INFORME SOBRE LAS PROPUESTAS DE CONCURSO PARA LA CONSTRUCCION DE LOS PUENTES CHOLCHOL, RANQUILCO, MAULE I DE LOS VIADUCTOS TRANQUE I CANELO.

El informe de nuestra referencia es como sigue:

Proyecto del Creusot.

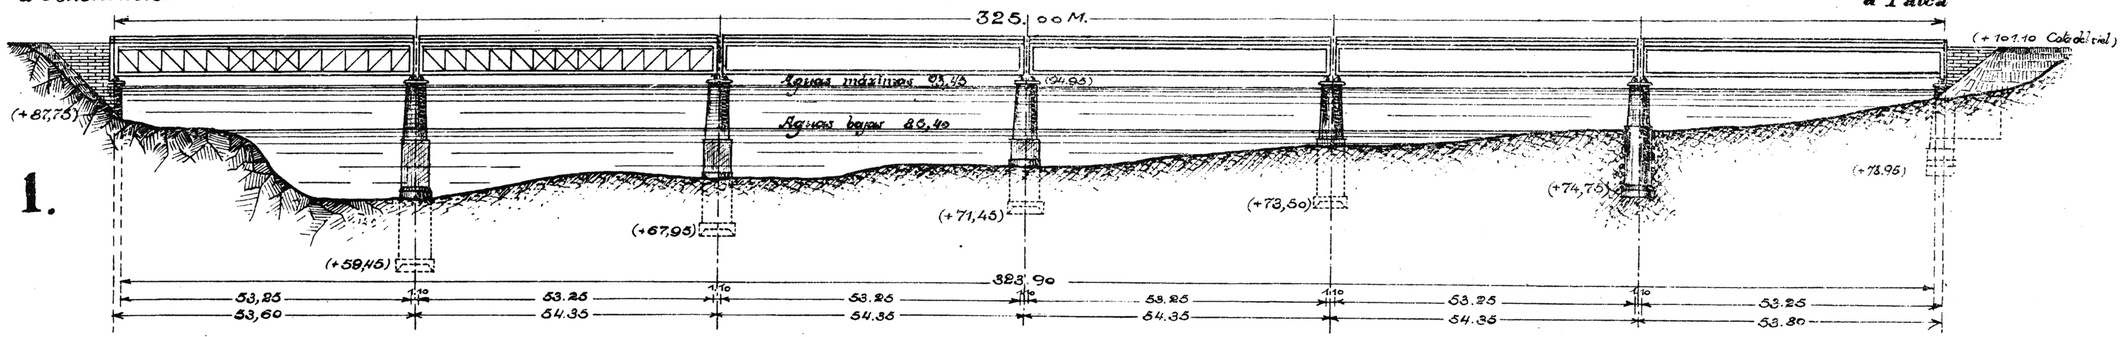
Creusot.—Los muros de vuelta no ofrecen garantía suficiente de estabilidad. El

trazado en planta del muro de defensa al pié de los cuartos de cono en el estribo del lado de Talca deberá modificarse, a fin de dejar las tierras con su chaflan natural de 1½ por 1. Es conveniente tomar algunas precauciones para evitar que las albañilerías cuyas fundaciones se han previsto por sistemas diversos tomen asientos desiguales i se produzcan grietas o rasgaduras.

La cabeza inferior de las vigas en forma de cajon abierto hácia arriba deberá modificarse para dejarla en mejores condiciones de conservacion.

La solucion prevista de atravesar el alma de la longuerina con las diagonales del contraviento dejará puntos débiles que conviene reforzar debidamente.

Proyecto Saavedra Benard.

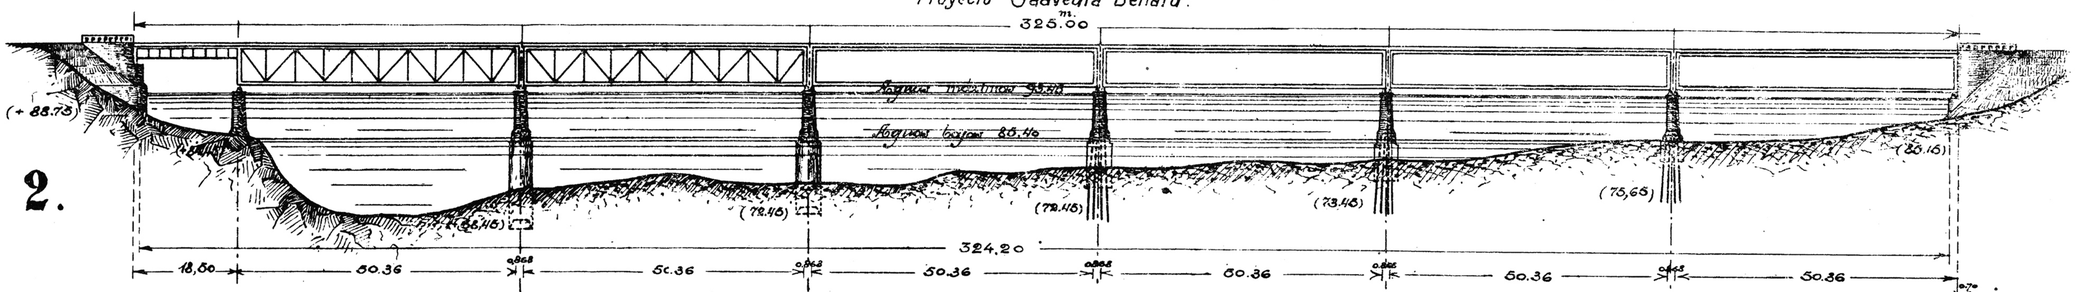
Saavedra, Bénard i Cia.—El proyecto de estribos no consulta la defensa de los conos de vuelta.

La disposicion de longuerinas apoyadas sobre los travesaños no parece mui recomendable, porque fuera de los esfuerzos locales que orijina esta disposicion, un tablero constituido en esta forma debe vibrar mucho a la pasada de los trenes i dejar los ensambles en condiciones desfavorables. El proyecto no consulta la baranda necesaria para el servicio de peatones encargados de la conservacion de la via. La arista inferior del puente se encuentra sólo a 0.80 m sobre el nivel de aguas máximas i los apoyos quedan a este nivel, lo que es poco favorable para la conservacion de los aparatos de apoyo.

Proyecto Dayde i Pillet.

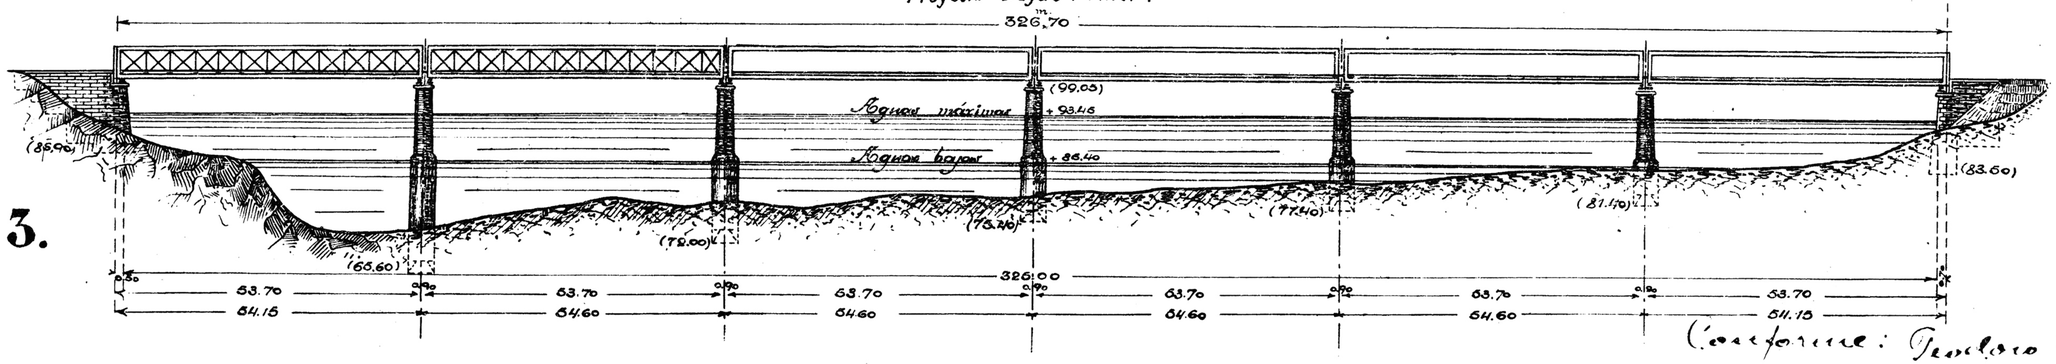
Daydé & Pillé.—El puente se ha dispuesto de via inferior lo que favorece a la navegacion pues deja mayor altura disponible. La albañilería de la infrastructura ha sido prevista de piedra ordinaria. La profundidad fijada para fundar los machones es deficiente en comparacion a los otros proyectos. Los apoyos de las vigas han sido consultados de fundicion. El espesor mínimo (7 mm.) admitido para la ferretería de la superstructura es reducido, especialmente cuando se considera que el puente quedará ubicado en las cercanias del mar, espuesto de consiguiente a la accion oxidante de las humedades salinas. El proyecto se ha excedido de 1,70 m en la lonjitud de 325 m fijada en las bases de la propuesta.
